监理通知单（质量）

工程名称：永靖县“十四五"盐锅光伏发电项目　　编号：YJYGX-ZHJL-JLTZ-006

事由：关于你处光伏支架施工存在问题:。

事由：关于你处施工甘肃浩博永靖330KV升压站主控楼钢筋施工存在的问题：

附图1：

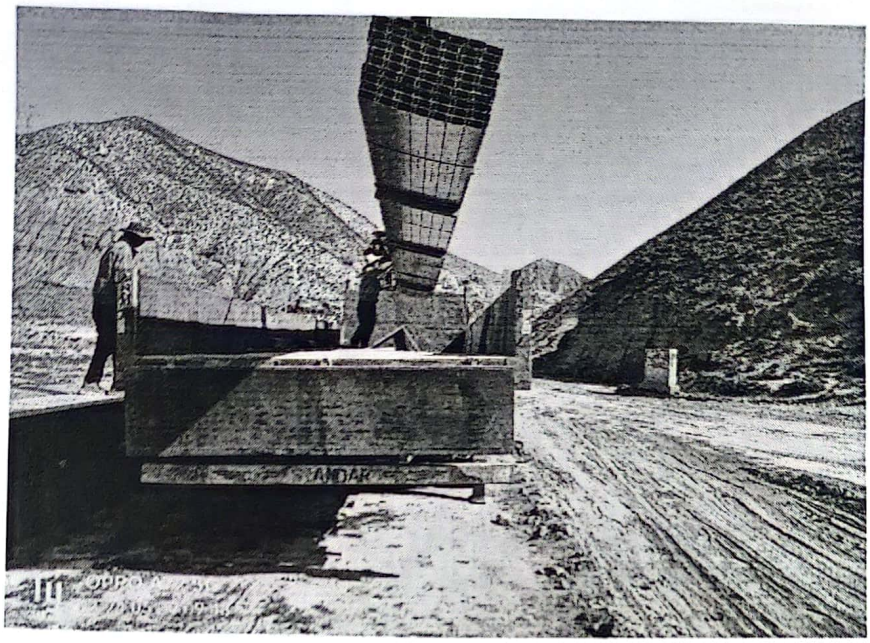
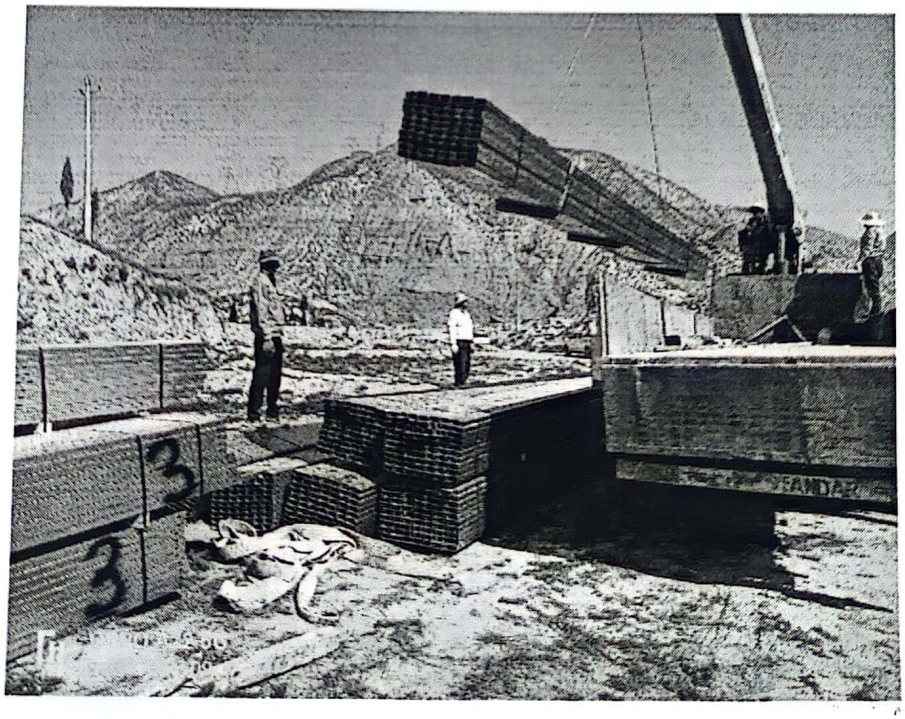
2、现场进场支架未经监理填报开箱验收记录(已卸车)(图1)。

望项目部引起高度重视，提高自身质量管理意识，以“高标准、严要求”进行现场管理，通过提升细节管控，严格监理程序,认真分析存在问题原因,对出现问题严格落实整改,严格按照报验程序施工,限二日内整改完成,整改后报监理复查。如拒不整改后果自负。

图1：

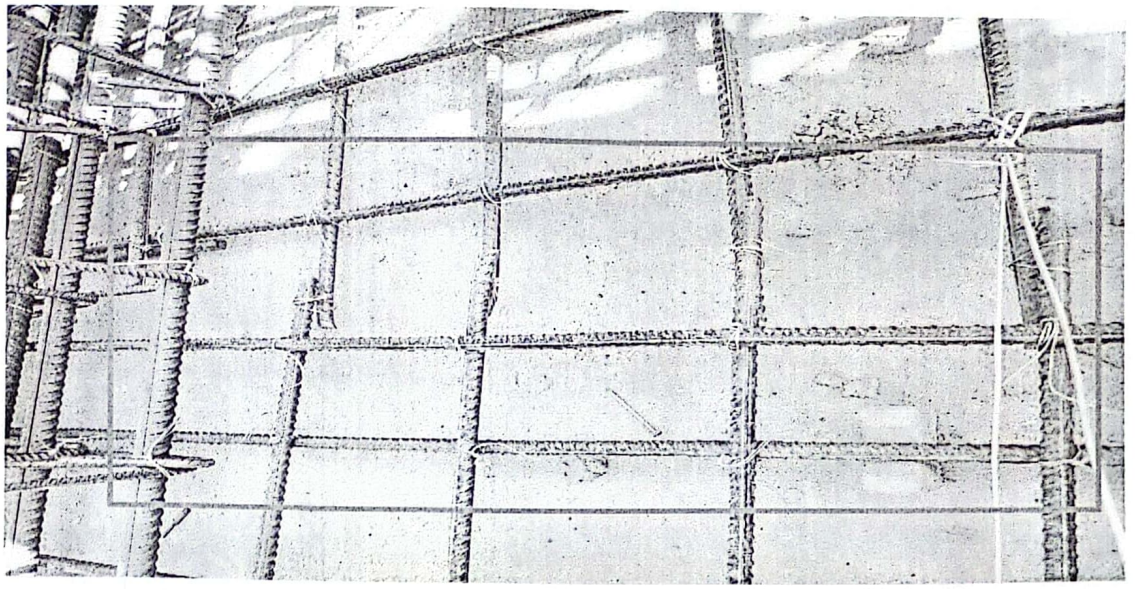
1、底板钢筋重叠处搭接长度不足（图1）。

望项目部引起高度重视，提高自身管理意识，以“高标准、严要求”进行现场管理，通过提升细节管控，保证现场施工质量和安全。迅速全面排查现场现场相关问题，认真分析存在问题原因，对出现问题严格落实整改，严格按照规范施工，限三日内整改完成，整改后报监理复查。如拒不整改后果自负。

图2：

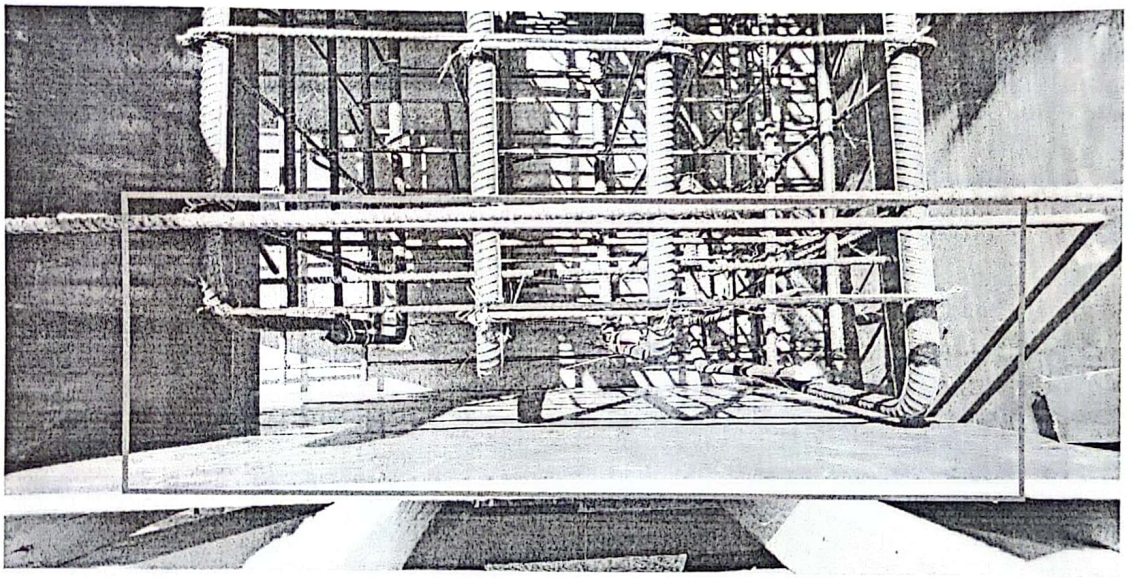
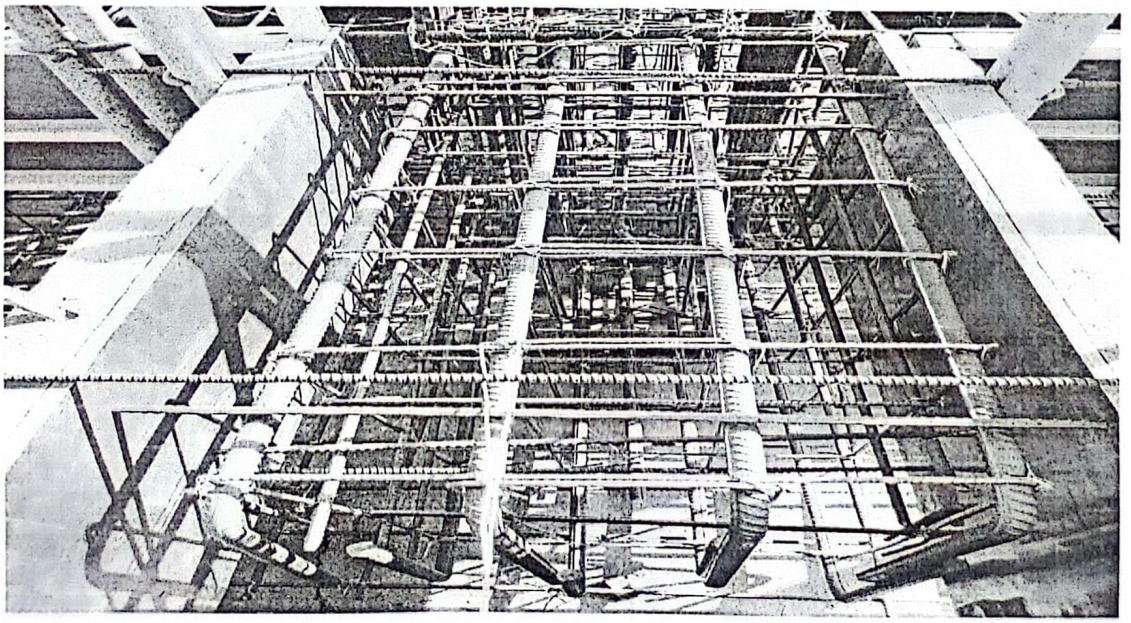
2、基础梁主筋保护层过大（图2）。
